加賀都市計画道路の変更

議第1531号

位置図

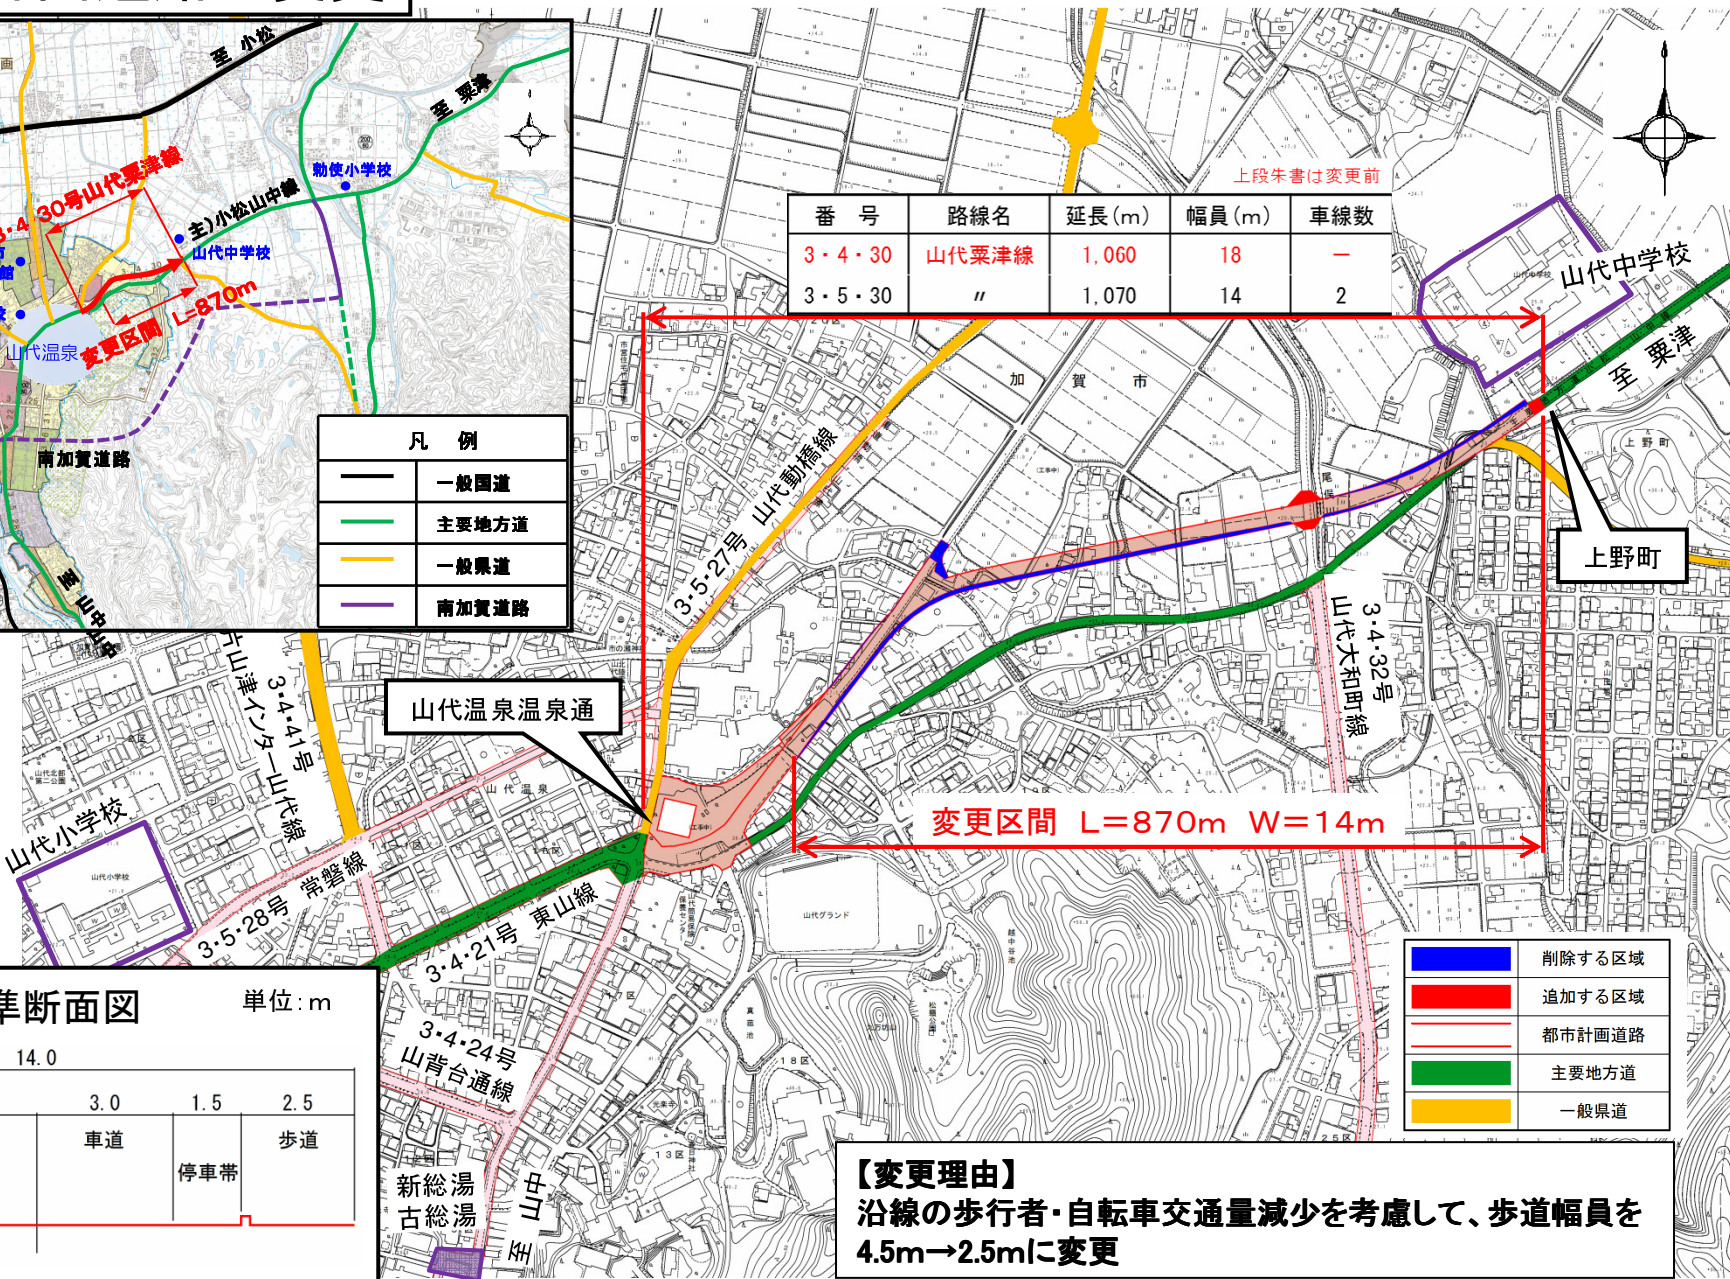
番号	路線名	延長(m)	幅員(m)	車線数
3・4・30	山代栗津線	1,060	18	—
3・5・30	〃	1,070	14	2

標準断面図

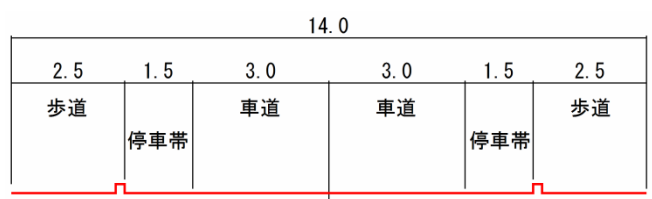
【変更理由】
沿線の歩行者・自転車交通量減少を考慮して、歩道幅員を4.5m→2.5mに変更
